Акт осмотра плоской кровли из битумных и битумно-полимерных рулонных материалов на стадии монтажа № 432-06.17 от 26 июня 2017 г. Осмотр 1

Тип объекта: Общественное здание

Осмотр проводился на кровле здания

14. Раскладка полотнищ рулонного материала

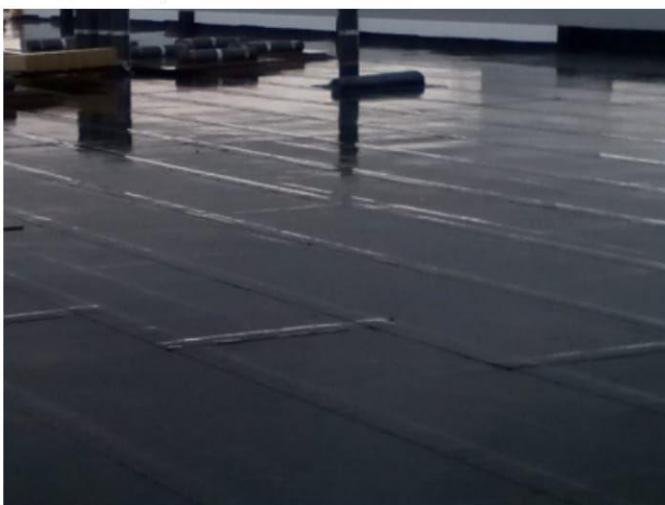
- Монтаж материала выполняется от воронки к коньку.

16. Размер бокового нахлеста, мм

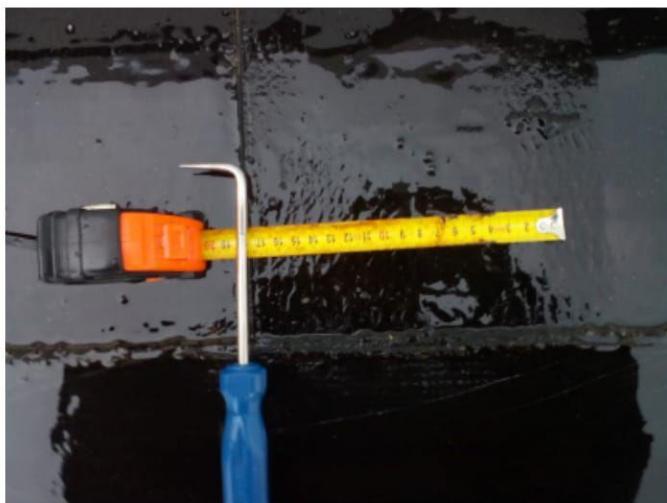
- Ширина бокового нахлеста составляет не менее 80 мм.

41. Уклоны к воронкам

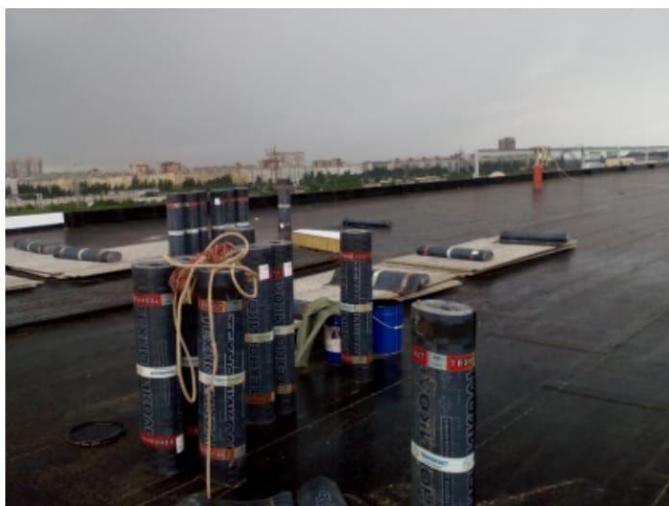
- В местах установки воронок выполнено местное понижение кровли.

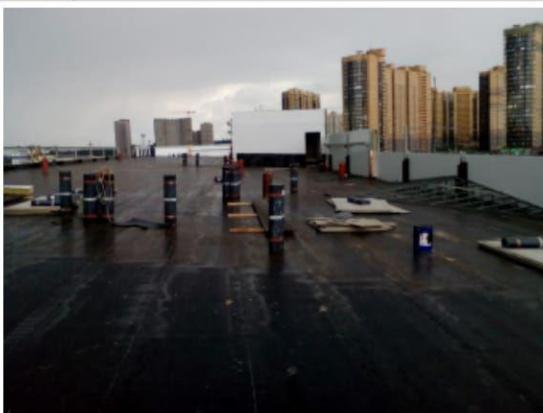
В качестве основания под укладку гидроизоляции рекомендуется применять 2 слоя АЦЛ толщиной не менее 8 мм каждый.
